3号機 炉心シュラウドの点検計画」の変更について

平成 17 年 1 月 25 日

平成 15 年 5 月 16 日付けで原子力安全・保安院に提出した「炉心シュラウド及び原子炉再循環系配管等の点検計画」のうち、3号機の炉心シュラウドの点検計画を次のとおり変更し、本日（1月25日）、同院に提出しました。

浜岡原子力発電所3号機 炉心シュラウドの点検計画（変更後）

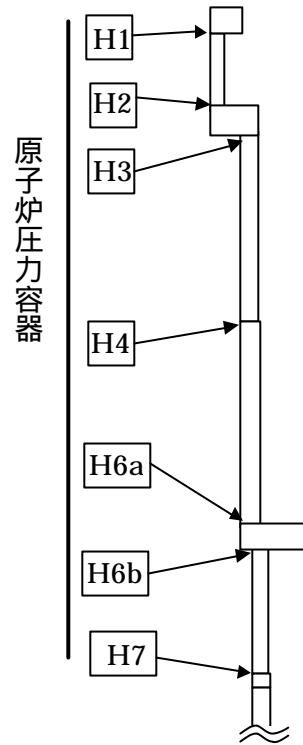
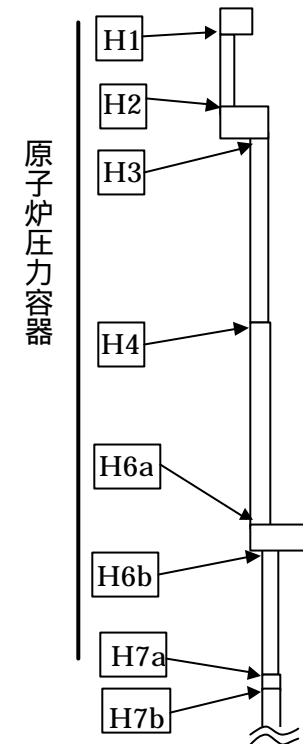
（主な変更内容）

今回（第13回）の定期検査で、タイロッド工法（ 1 ）による炉心シュラウドの補修工事を行います。これに伴い、炉心シュラウドの周方向溶接線の構造健全性が確保できます。

このため、前回（第12回）の定期検査において、ひび割れが確認された溶接線について、健全性評価のための点検が不要となりました。

なお、今回の定期検査では、ひび割れの進展に関する知見の蓄積を目的として、溶接線の一部について調査を行います。

炉内構造物との干渉により通常使用するカメラでは点検できなかった溶接線に対して、狭隘部専用のカメラを用いた点検を追加しました。

*1: 炉内構造物との干渉により通常使用するカメラでは点検不可のため、狭隘部専用のカメラにて点検を行う。

*2: 今回（第13回）の定期検査で炉心シュラウドをタイロッド工法で補修することにより、全ての周方向溶接線の構造強度が確保できることから、健全性評価のための点検は不要。なお、ひび割れの進展に関する知見の蓄積を目的に溶接線の一部の調査を行う。

*3: 点検範囲は、全周にわたって対称性を有するように30%程度とする。ただし、ひび割れが確認された場合は点検範囲を全周に拡大する。

*4: 前回（第12回）の定期検査にて、原因究明としてひび割れの切除（サンプル採取）を実施した部位については、ひび割れの再発に関する知見の蓄積を目的に調査を行う。
